Keuringsverslag van een elektrische laagspanning- en zeer lage spanningsinstallatie

NIET CONFORM

Straatnaam Jan van Cuyckstraat
Huisnummer 23
Busnummer
Postcode 2320
Gemeente HOOGSTRATEN
Land België

Controlebezoek van een oude huishoudelijke elektrische installatie van een wooneenheid bij verkoop op vraag van de verkoper volgens (KB 08/09/2019) - AREI Boek 1- 8.4.2. en 8.2.1. en 4.2.4.3.

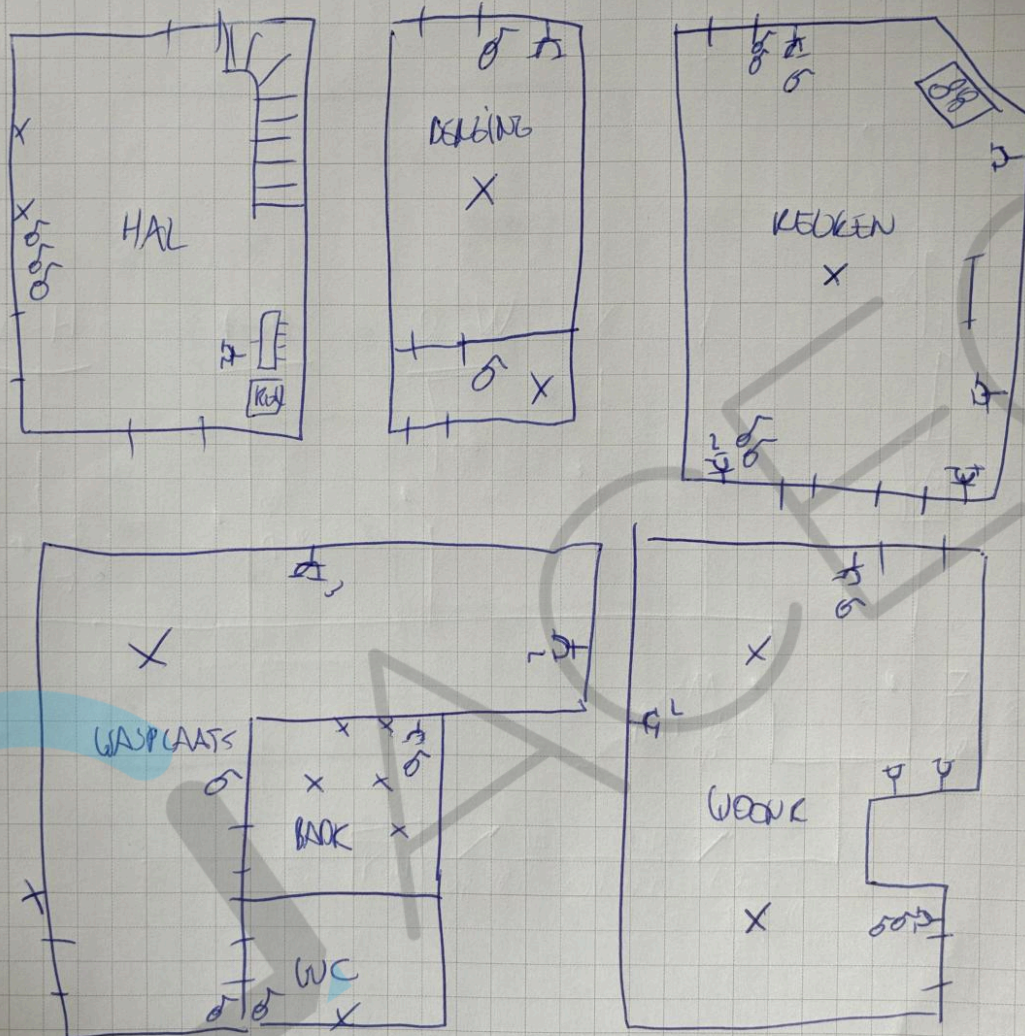
- I2.01 Eén of meerdere differentieelstroombeschermingsinrichtingen werken niet met testknop en/of stroominjectie. (Boek 1 Onderafdeling 6.5.7.2)
- I2.02 De waarde van de isolatieweerstand van één of meerdere stroombanen is kleiner dan 0,5M ohm. (Boek 1 Onderafdeling 6.4.5.1.) Kring A

- I6.06 De differentieelstroombeschermingsinrichtingen die worden geplaatst in huishoudelijke installaties zijn ten minste van het type A. Een differentieelstroombeschermingsinrichtingen van het type AC is niet toegelaten. (Boek 1 Onderafdeling 5.3.5.3.)

- I6.08 Er is geen ondergeschikte differentieelstroombeschermingsinrichting met een gevoeligheid van max. 30mA geplaatst voor de volgende stroombanen: de contactdozen die niet bestemd zijn voor de voeding van de vaste of vast opgestelde toestellen en machines, de verlichting, de ruimten die een bad en/of een douche bevatten, de wasmachines, de droogkasten en de afwasmachines. (boek 1 onderafdeling 4.2.4.3.b)
